Byggesag journ. nr. 50.725

# BYGGETILLADELSE

I anledning af Deres ansøgning af 13.3.1978  
om tilladelse til at opføre et beboelseshus  
på ejendommen ubenævnt vej nr. 14  
matr. nr. 14 f Lundtofte by og sogn, parcel 11  
tilhørende Danmarks tekniske Højskole

Ved et herfra foretaget eftersyn på ovennævnte ejendom  
fandtes følgende forhold, som skal bringes i orden, inden ibrug-  
tagningstilladelsen kan udstedes:

Sag	HM, LfV: Lavenergihus D, H+H Industri A/S	Sag nr.	564501	Tegn. nr.	51 a
Adresse	Matr. nr. 14f parcel 11 af Lundtofte	Sagning	G/KM	Mål	1:50
Bærende konstruktioner		Tegnet af	KLB/DE	Dato	31.03.78
Oversigtsplan		Rev. dato	d: 11.05.78

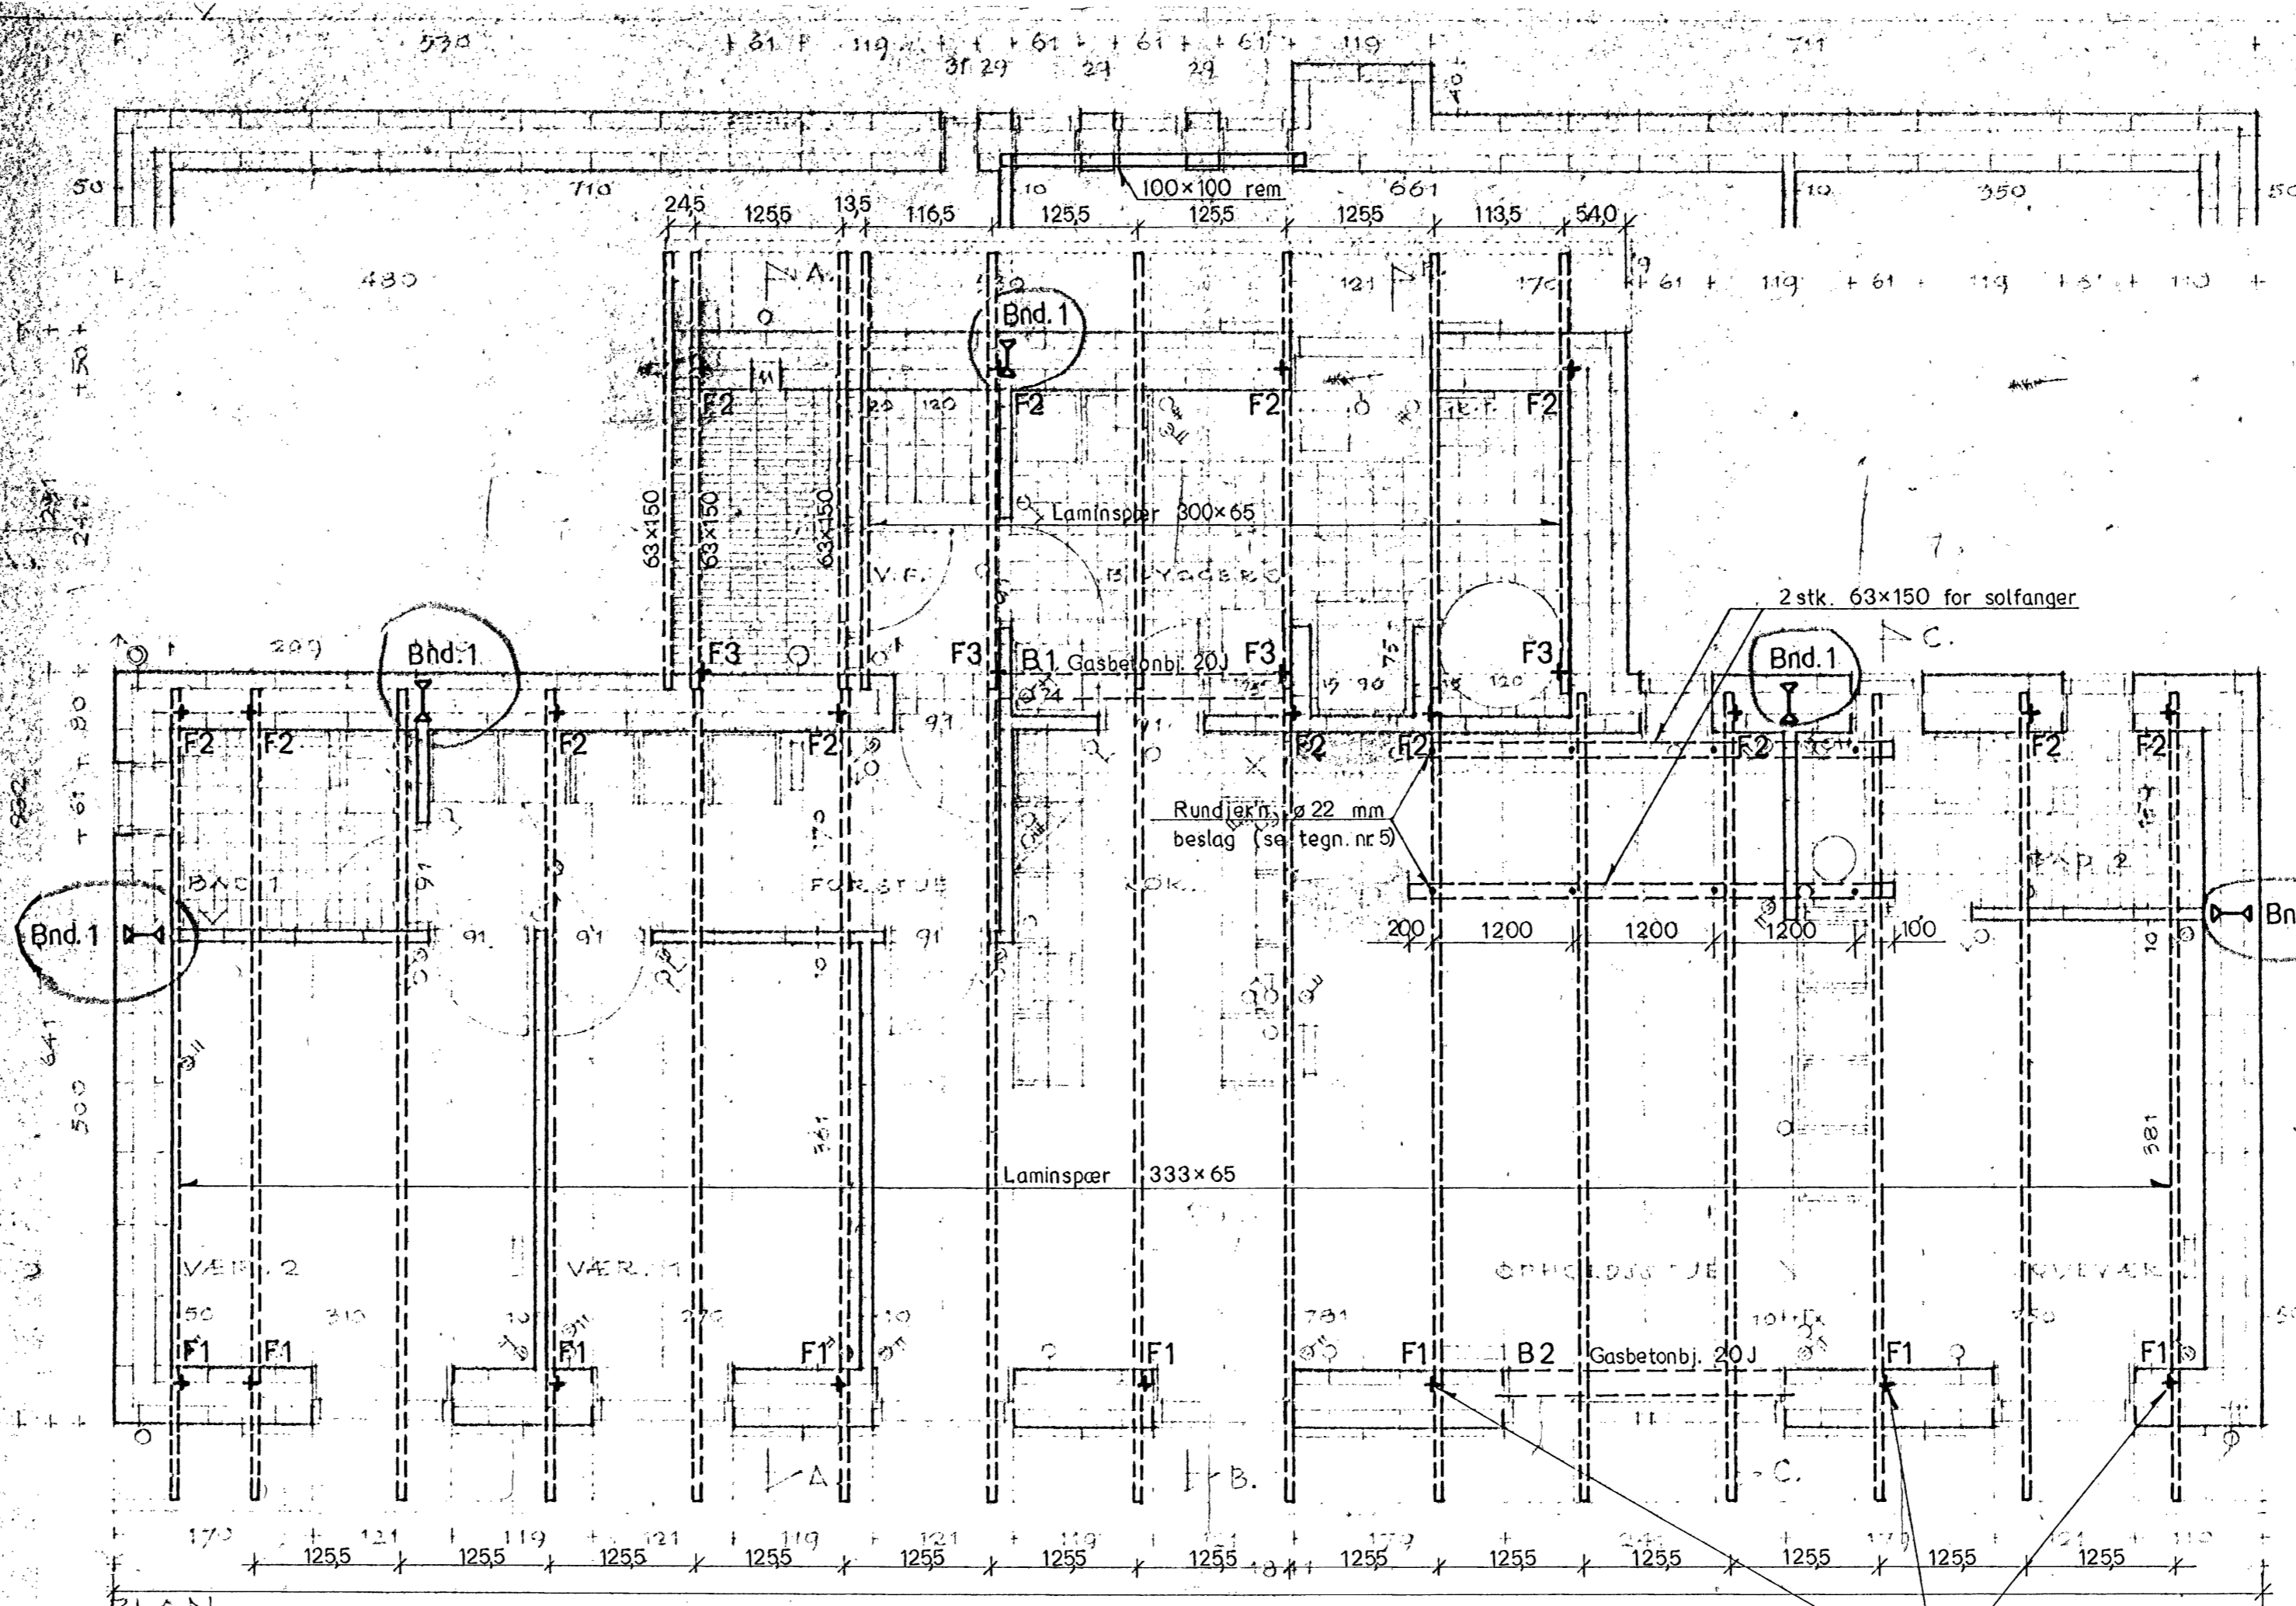
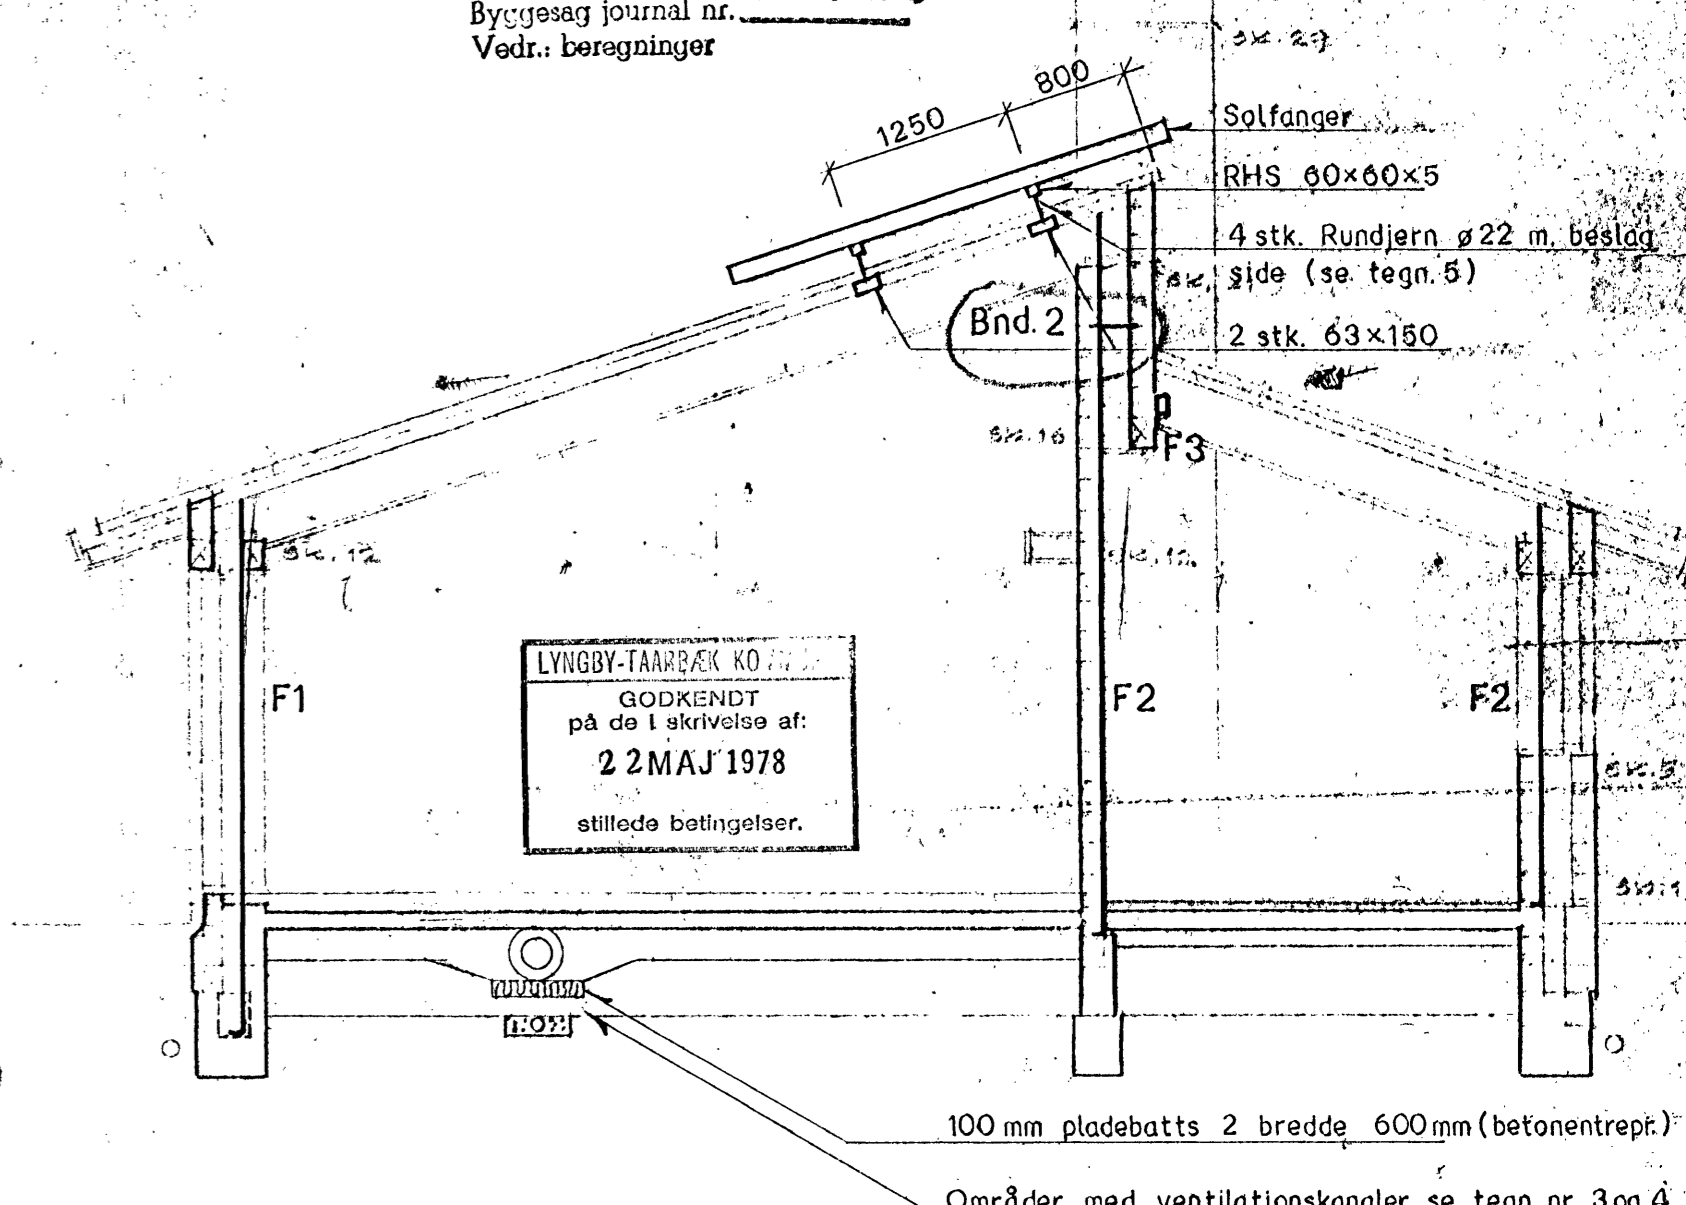
Som supplement til tidligere fremsendte statiske beregninger og tegning fra Rådgivende Ingeniørfirma Johs. Jørgensen A/S fremsendes hermed statisk beregning vedr. ydervæg af Gasbetonmurværk samt revideret konstruktionstegning med anmodning om godkendelse.

Som det fremgår af vedlagte materiale regnes ydervæggen udført som kombinationsmur af 2 x 15 cm blokmurværk med 20 cm Rockwool-isolet hulrum og uden egentlig binderforbindelse mellem de to blokmure.

Den indvendige blokmur er således selvstændigt i stand til at optage belastningerne fra tagkonstruktionen.

Den udvendige blokmur betragtes således som ikke-bærende udfyldningsmurværk, som ved hjælp af forankringer til bagvedliggende konstruktioner er opdelt i mindre felter (max ca. 16 m<sup>2</sup>). Forankringerne etableres ved hjælp af specialfremstillede plastbindere, som sømmes og indmures i blokmurværket udfor indvendige skillevægge samt mellem skifte 19 og 20 i nordvæggen som angivet på tegn. 51. I gavlene forankres den udvendige blokmur foroven til taglægterne.

Bygningsinspektoratets approbation af den beskrevne ydervægskonstruktion indebærer således, at der dispenseres fra hidtidig praksis, at det uden eftervisning er tilladt at regne med max. feltstørrelse 11 m<sup>2</sup> for 15 cm blokmurværk opmuret med en mørtel ikke ringere end KC 50/50/750 eller M 100/600 (SBI-Anvisning 110).

-./. Hoslagte supplerende tegning og beregning kan godkendes  
på betingelse af, at de i tilladelsen af 16.5.1978 herfra stillede  
krav iøvrigt nøje opfyldes.
